INFORME TÉCNICO ARQUITECTÓNICO N° STHV-DMGT-AH-A-2021-006
PROYECTO DEFINITIVO DE RESTITUCIÓN
“SR. JOSÉ MANUEL AMABLE POALACÍN GUAMÁN”

En atención al trámite STHV-2020-2112-E, ingresado a esta Secretaría el 21 de diciembre del 2020, en relación al proyecto definitivo de restitución “Sr. José Manuel Poalacín Guamán,” se emite el siguiente informe arquitectónico:

INMUEBLE INVENTARIADO FACHADA (foto 1)
ANTES DE SER DERROCADO

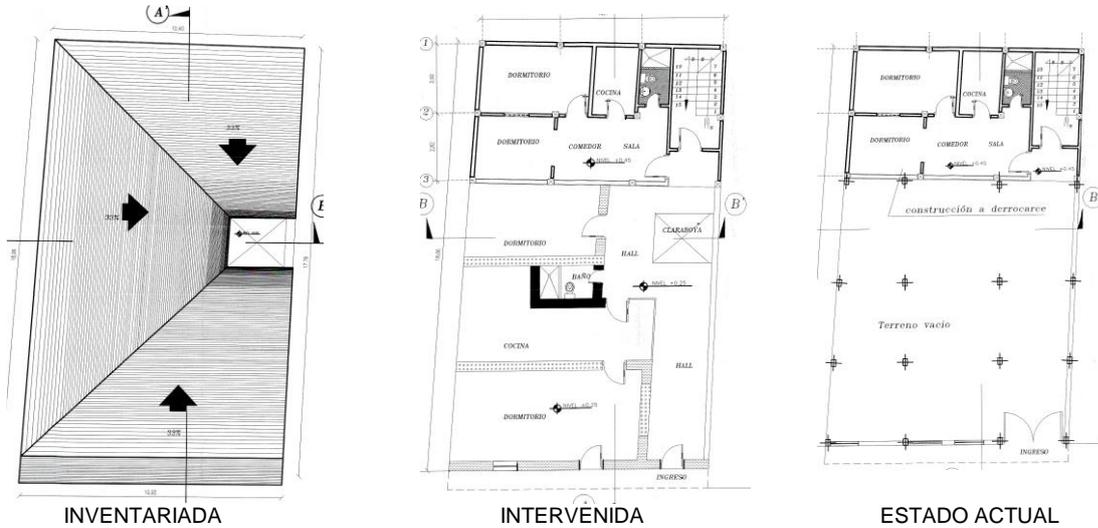
La propuesta ingresada corresponde a un proyecto definitivo de restitución “Sr. José Manuel Amable Poalacín Guamán”, mismo que está ubicado en la calle Vicente León y que formaba parte del predio esquinero, esto se puede evidenciar por el patio y la cubierta cortada y es producto de una subdivisión realizada en el año 1990 (foto 1 y foto 2).

Esta propuesta se la presenta debido a que, en el año 2017, la Agencia Metropolitana de Control abre el expediente N° 186-2017 al propietario ya que se había derrocado el inmueble inventariado, construyendo en lugar de este, un contrapiso de hormigón armado, en el cual se levantan 16 columnas, de las cuales 7 se encuentran fundidas; 4 conforman el cerramiento frontal y 3 el cerramiento lateral izquierdo (cerramiento de bloque), esto en la parte frontal y en la parte posterior se encuentra construida una edificación de hormigón, la misma que de acuerdo a la memoria histórica presentada, no tiene permisos y por lo tanto ningún estudio técnico, presenta un alto grado de inestabilidad, además no cumple con las normas de arquitectura, carece de iluminación, ventilación, accesibilidad. Se ha modificado la fachada ya que han sido colocadas dos ventanas, una puerta metálica y una de tablón.

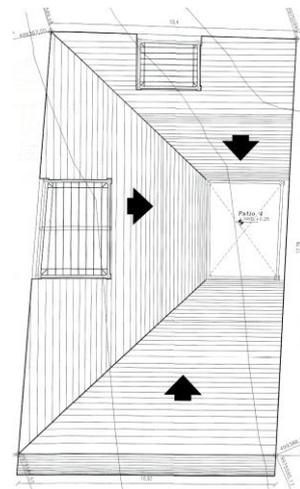
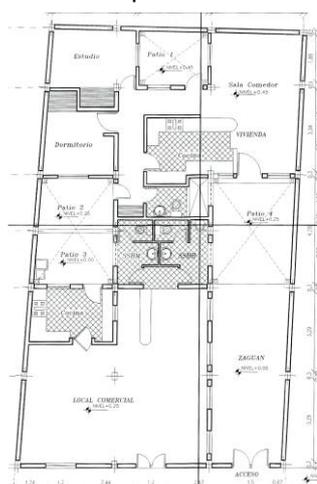
La fachada frontal será recuperada de acuerdo a lo que establecía la ficha de inventario, manteniendo la altura tanto del cumbrero, como la inclinación de la cubierta de la casa colindante para de esta manera empatar al cumbrero, ya que se mencionó anteriormente que era una sola cubierta, respondiendo así al contexto urbano.
